מספרנו: 55624.116

תאריך עריכה: 13/11/06

חוות דעת מומחה

הנדון: הרכוש המשותף ברח' גבעתיים.

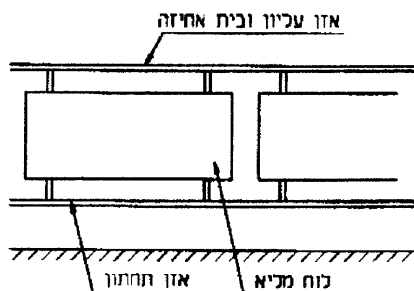
1. רטיבות בתקרת הקומה החמישית בכניסה ליד דירות מס' 21, 23, 24 ו-25. הליקוי נגרם כתוצאה מביצוע לקוי של עבודות האטימה ואי ביצוע בדיקת הצפה ושאת שלא עפ"י תקן 1476, חלק 1 סעיף 2.1, **ציטוט:**

טופל ע"י הקבלן חלקית. במידה והרטיבות תתחדש בזמן החורף, יש לבצע אטימה חוזרת. (1,300 ₪)

ציור 7 (סכמתי בלבד)

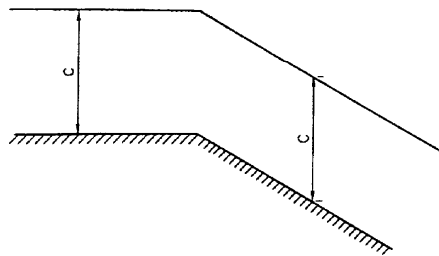
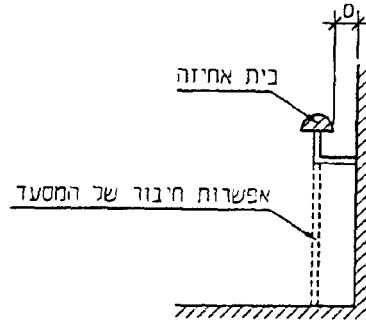
א. נמדד גובה של 91 ס"מ בלבד בחלק האופקי בירידה לחניון בכניסה המערבית בקטעים שאורכם מעל 50 ס"מ, בירידה לחניון ובכניסה המערבית בקטעים שאורכם מעל 50 ס"מ וזאת במקום 105 ס"מ המינימליים הנדרשים עפ"י סעיף 7.2.2 בתקן 1142 **ציטוט:**

יש לבצע השלמה להגבהה המעקה. (**1,800** ₪)

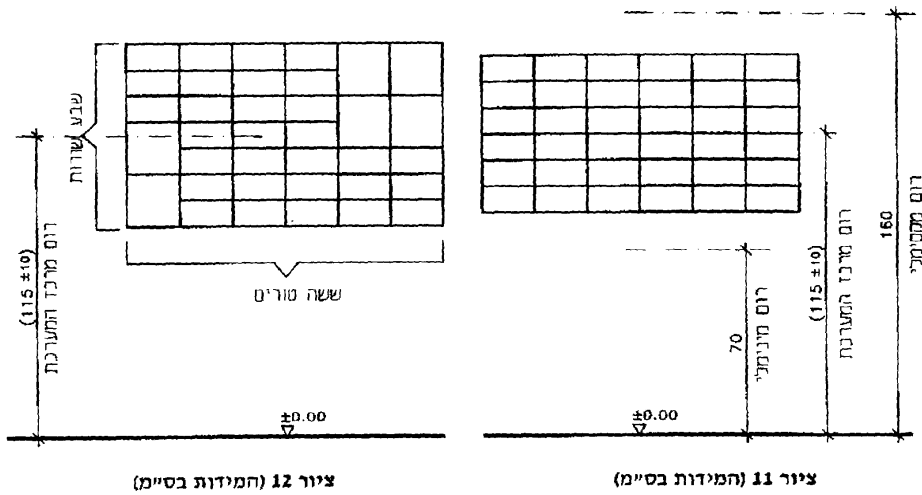
ה. מערכת תיבות הדואר הותקנה שלא בגובה הנדרש ע"פ תקן 816 (1997) סעיף 5.4, **ציטוט:**

נמדד גובה של 130 ס"מ בין מרכז המערכת לריצפה לעומת גובה של 115 ± 10 ס"מ.

יש לבצע החלפת שתי מערכות תיבות הדואר כולל קירוי. (7,000 ₪)

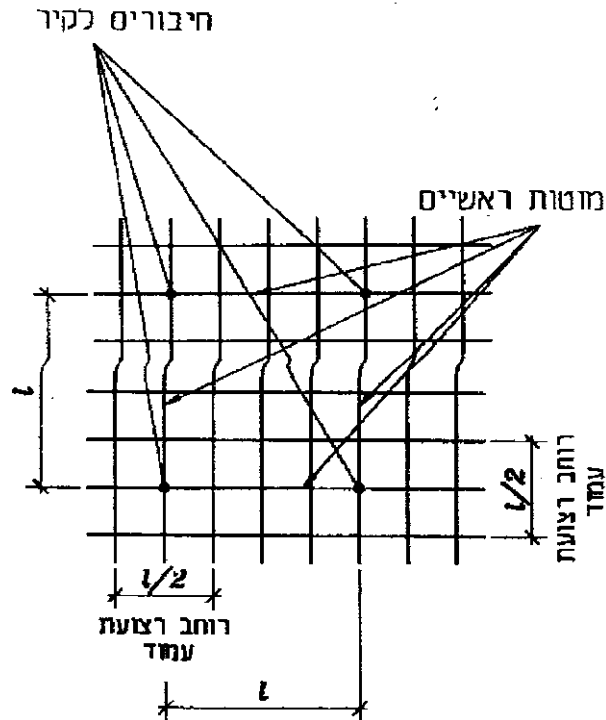
- א. ע"פ האריחים מפורקים, נראה כי לא בוצעה רשת מתכת ע"ג הקיר שתפקידה לקשר בין חיפוי האבן לבין הקיר עצמו. רשת זו נדרשת עפ"י סעיף 201.3 במפמ"כ 378 עבור הרכבה ברטוב. נדרש, שרשת זו תהיה ממוטות בקוטר של לפחות 5 מ"מ ובמרווחים של 15 ס"מ, **ציטוט:**

קיימים מס' אבנים שכבר נשרו מן הקיר. קיימת סכנה בטיחותית חמורה.

פרוק וביצוע חיפוי חוזר בגדר הצפונית. (22,500 ₪)

ציור 7 (המידות במ"מ)

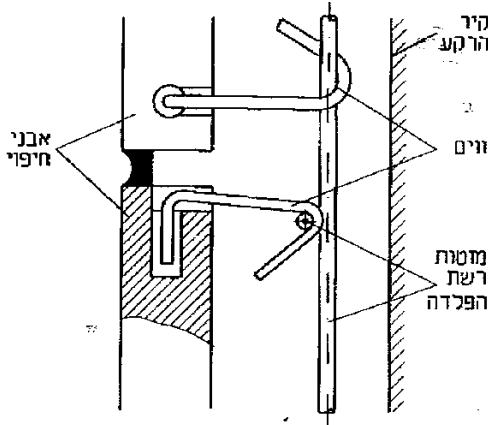
ב. ע"פ אריחים מפורקים, נראה כי לא בוצע חיבור של כל אבן ואבן ע"י ווים ממתכת לשם עיגונה לרשת מתכת שצריכה להיות בין האבן לקיר. דרישה כזו מופיעה במפמ"כ 378 סעיף 201.7.3, **ציטוט:**
